## 平成 28 年 6 月 17 日作業開始

### 1. 不具合の内容

パーキングヒーター装備車において、クライメートコントロールモジュール(室内環境制御コンピュータ)のパーキングヒーター制御プログラムが不適切なため、駐車時に使用するパーキングヒーターが作動しなくなることがあります。

# 説明図

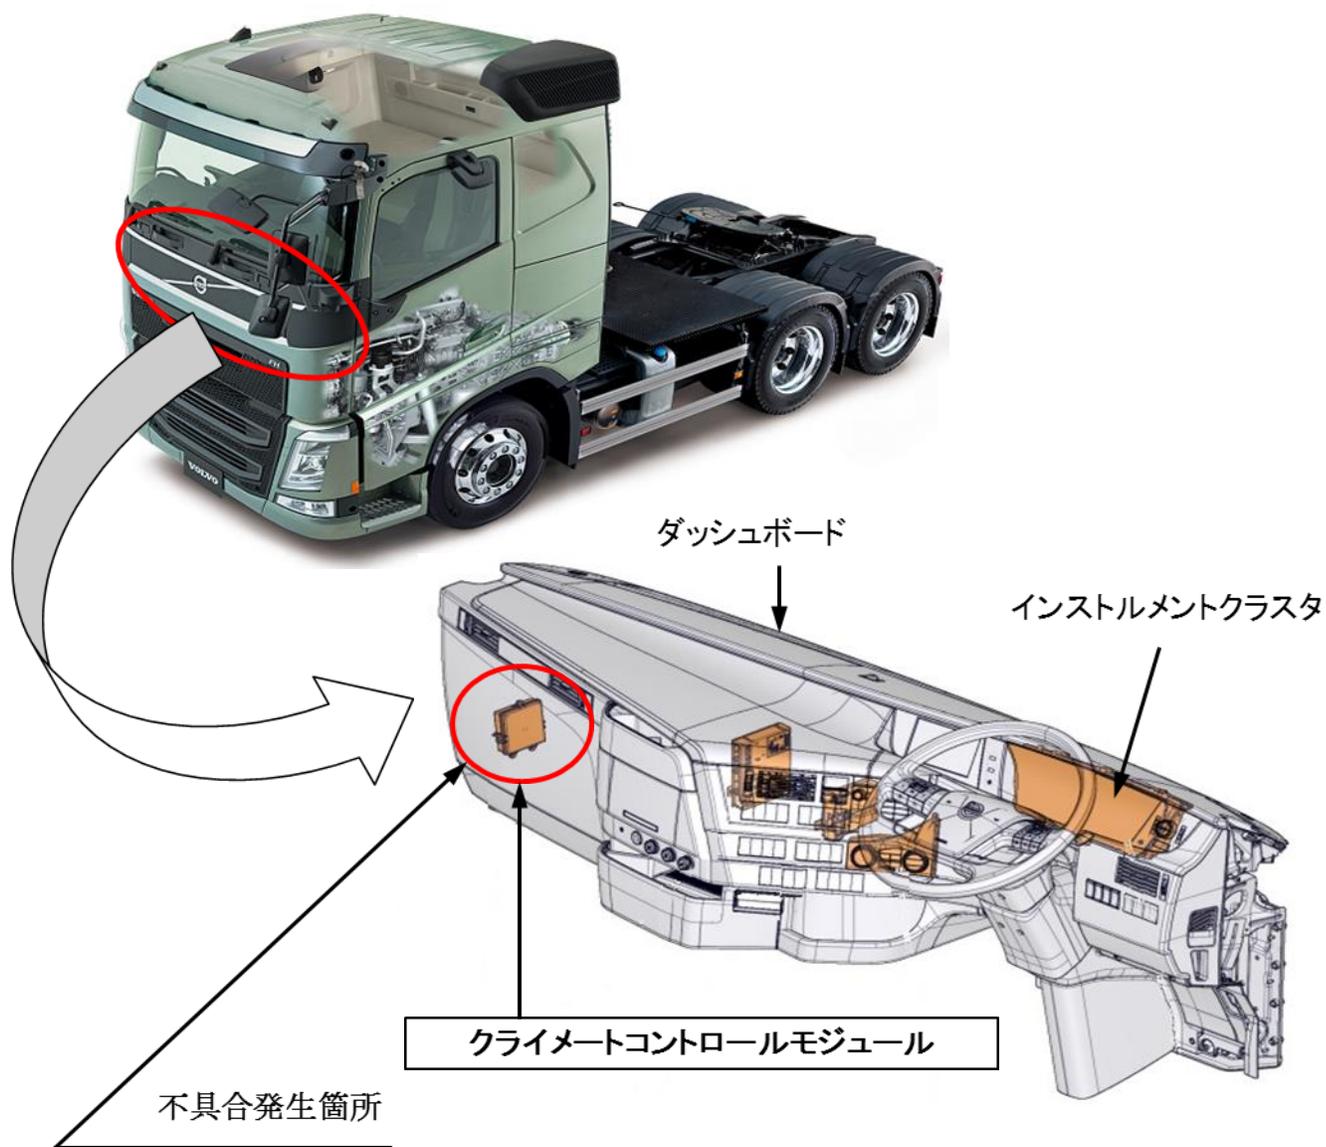
パーキングヒーター装着車において、パーキングヒーター制御プログラムが不適切なため、駐車時にパーキングヒーターが作動しなくなることがある。

全車両、当該パーキングヒーター制御プログラムを書き換える。

識別：運転席ドア開口部のドアストライカー部に、黄色又は白色ペイントを塗布する。
